ĮSAKYMAS DĖL DETALIOJO PLANO KOREGAVIMO STATINIO PROJEKTO RENGIMO METU PATVIRTINIMO

20210108/1 - DPK

Žemės sklypo AB "Klaipėdos baldai" Joniškės g. 21 detaliojo plano (patvirtinto Klaipėdos m. savivaldybės valdybos, 2002 09 24 d. sprendimu, Nr. 469) koregavimas techninio projekto rengimo metu, koreguojant statybos ribą, statybos zoną, susisiekimo komunikacijų (automobilių stovėjimo vietų), apželdinamų teritorijos dalių išdėstymą

LAIDA	IŠLEIDIMO DATA	LAIDOS STATUSAS IR IŠLEIDIMO PRIEŽASTAIS (JEI TAIKOMA)	OBJEKTO: Žemės sklypo AB "Klaipėdos baldai" Joniškės g. 21 detaliojo plano (patvirtinto Klaipėdos m. savivaldybės valdybos, 2002 09 24 d. sprendimu, Nr. 469) koregavimas techninio projekto rengimo metu, koreguojant statybos zoną, susisiekimo komunikacijų (automobilių stovėjimo vietų), apželdinamų teritorijų dalių išdėstymą	LAIDA
Atestafo Nr. 333	Danės g.41, Klaipėda www.s33.lt ; info@s33.lt			0
16521	PV	M. ŠEŠKAUSKAS		
A 1257	PDV	N. MIKULIS	Statybos ribos ir statybos zonos koregavimo brėžinys. M 1:1000	
LT	Užsakovas: AB "Klaipėdos baldai", Joniškės g. 21, Klaipėda.	20210108 – DPK – 01		LAPAS LAPŲ 1 1

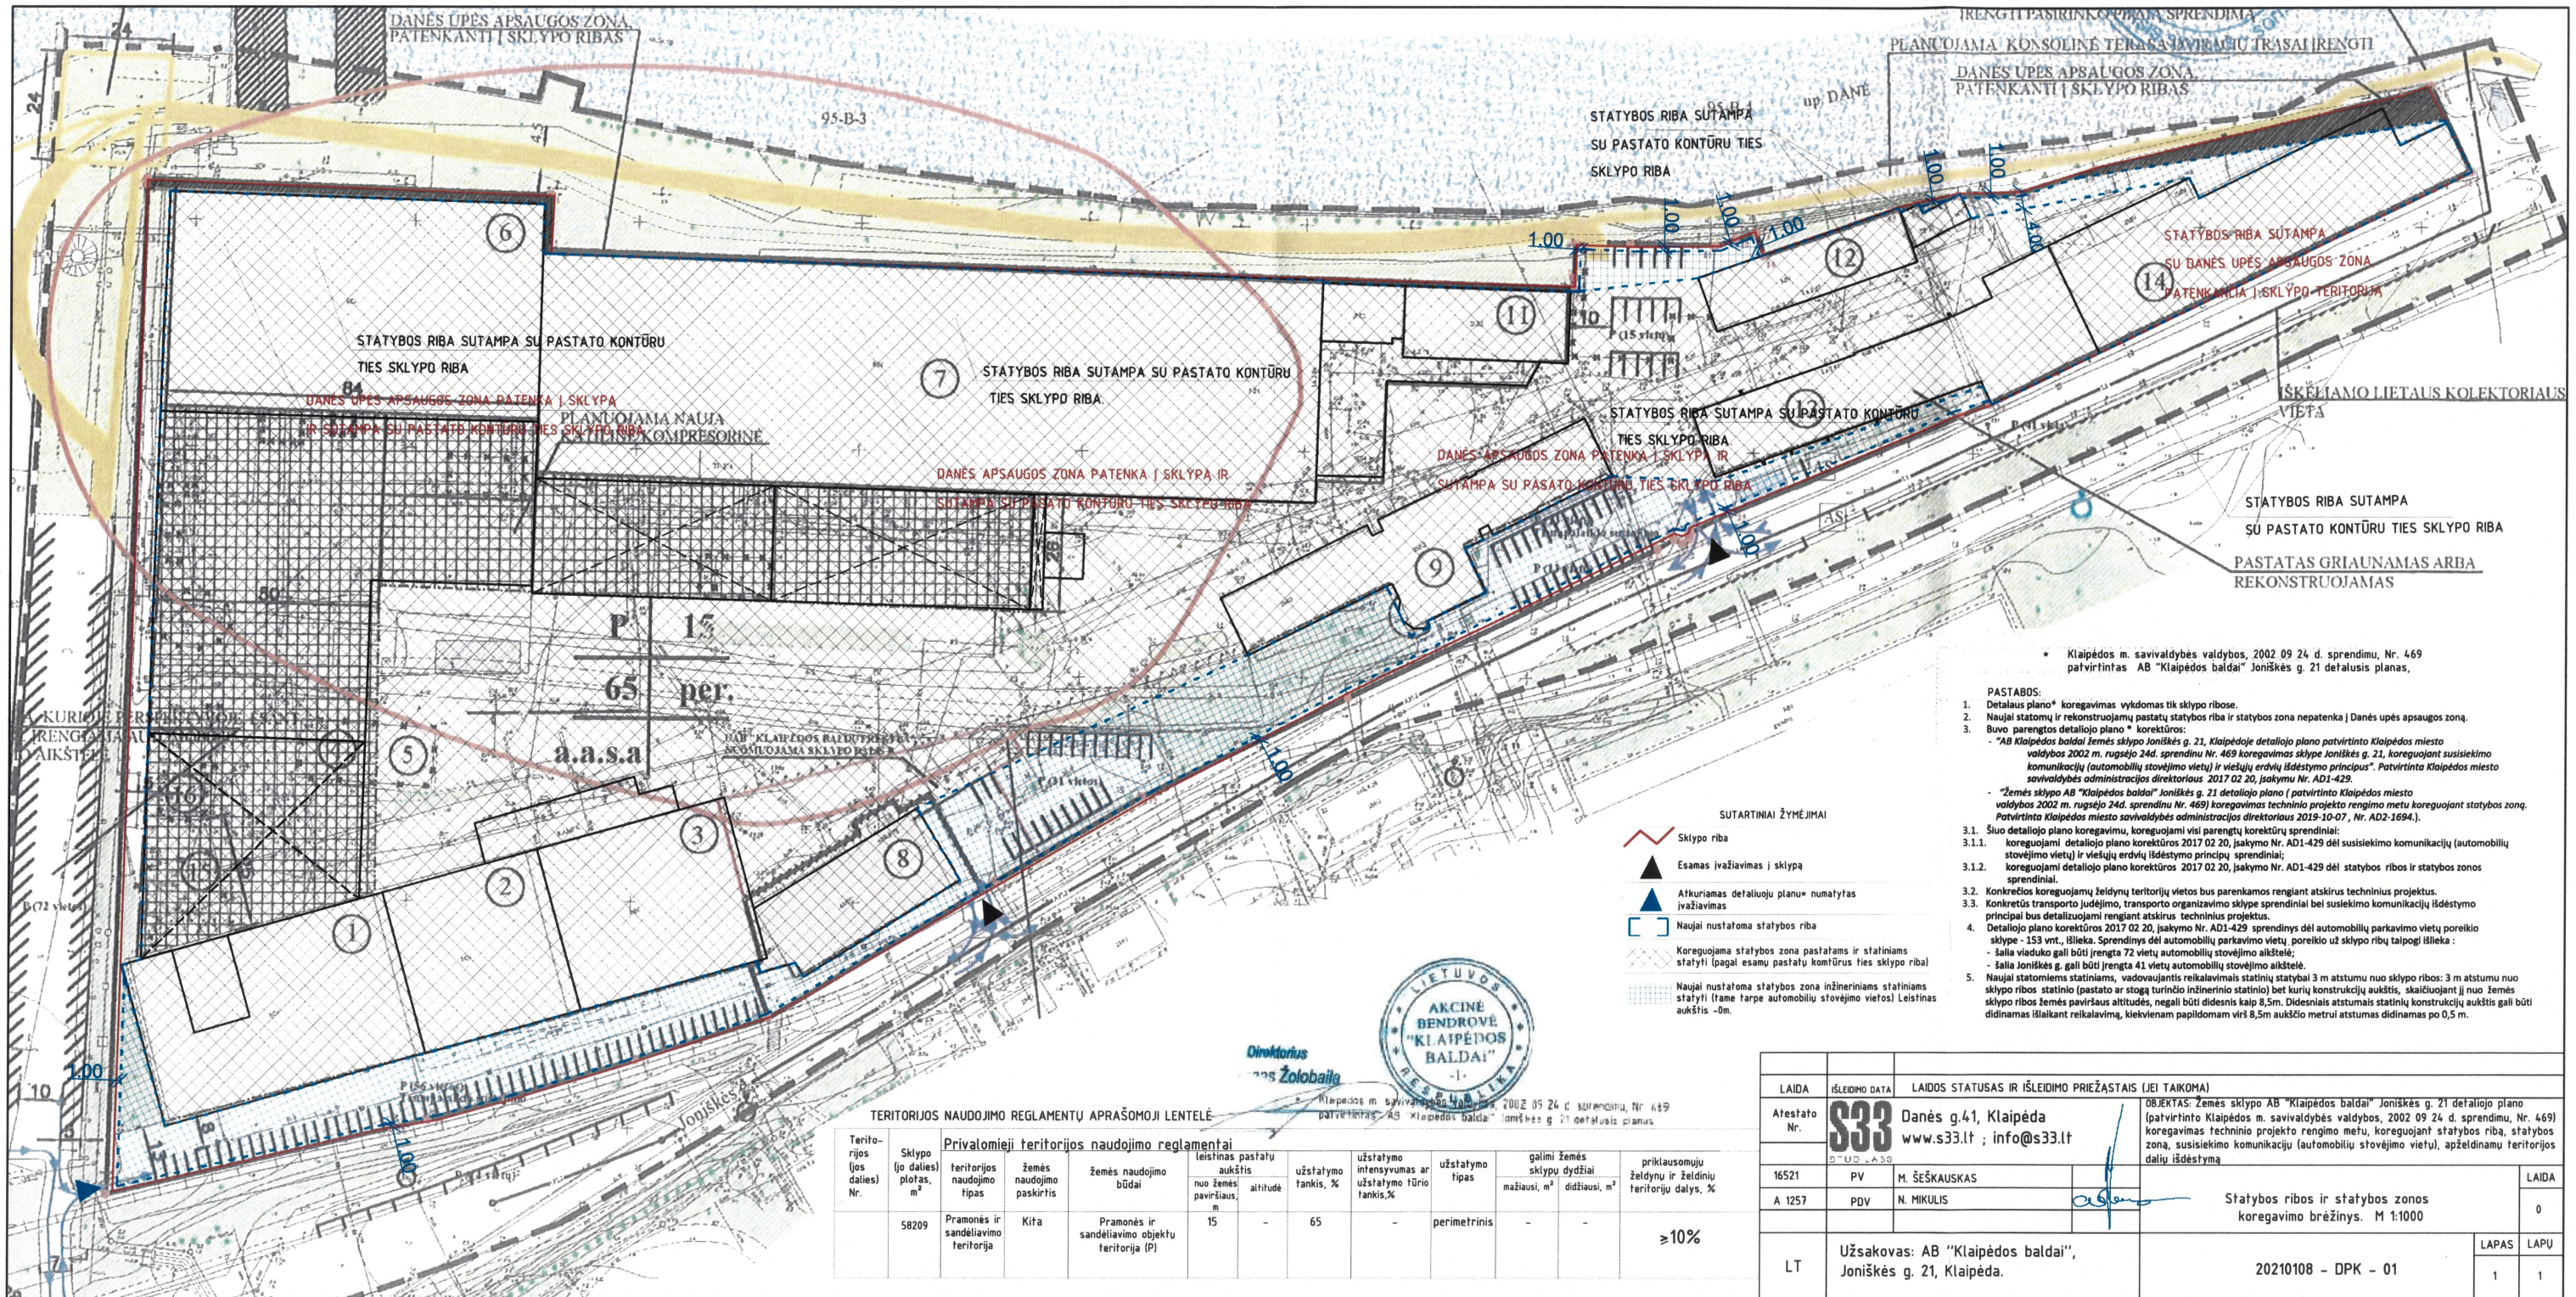
Statybos riba ir statybos zona koreguojama ją išplečiant nuo sklypo Joniškės g. 21 ribų išlaikant atstumą po 1m, o ties esamais pastatais ją sutapdinant su pastato kontūru pagal sklypo ribą bei šiaurinėje sklypo dalyje statinių statybos ribą ir statinių statybos zoną sutapdinant su Danės upės apsaugos zona.

sklypo ribos statinio (pastato ar stogą turinčio inžinerinio statinio) bet kurių konstrukcijų aukštis, skaičiuojant jį nuo žemės sklypo ribos žemės paviršiaus altitudės, negali būti didesnis kaip 8,5m. Didesniais atstumais statinių konstrukcijų aukštis gali būti didinamas išlaikant reikalavimą, kiekvienam papildomam virš 8,5m aukščio metrui atstumas didinamas po 0,5 m.

Šia korektūra atkuriamas detaliuoju planu (patvirtintu Klaipėdos miesto valdybos, 2002m. rugsėjo 24 d., sprendimu, Nr. 469) numatytas patekimas į sklypą vakarinėje sklypo dalyje. Į sklypą bus patenkama iš Joniškės gatvės ir vakarinėje sklypo dalyje numatytu įvažiavimu.

Vadovaujantis galiojančio teisės akto (DĖL ATSKIRŪJŲ REKREACINĖS PASKIRTIES ŽELDYNŲ PLOTŲ NORMŲ IR PRIKLAUSOMŪJŲ ŽELDYNŲ NORMŲ (PLOTŲ) NUSTATYMO TVARKOS APRAŠO PATVIRTINIMO, 2007 m. gruodžio 21 d. Nr. D1-694, Vilnius) reikalavimais želdynų plotas koreguojamas nustatant ne mažiau kaip 10%.

- PASTABOS:
1. Detalaus plano* koregavimas vykdomas tik sklypo ribose.
 2. Naujai statomų ir rekonstruojamų pastatų statybos riba ir statybos zona nepatenka į Danės upės apsaugos zoną.

- 3.1. Šiuo detaliojo plano koregavimu, koreguojami visi parengtų korektūrų sprendiniai:
 - 3.1.1. koreguojami detaliojo plano korektūros 2017 02 20, įsakymo Nr. AD1-429 dėl susisiekimo komunikacijų (automobilių stovėjimo vietų) ir viešųjų erdvių išdėstymo principų sprendiniai;

- 3.1.2. koreguojami detaliojo plano korektūros 2017 02 20, įsakymo Nr. AD1-429 dėl statybos ribos ir statybos zonos sprendiniai.
 - 3.2. Konkrečios koreguojamų želdynų teritorijų vietos bus parenkamos rengiant atskirus techninius projektus.
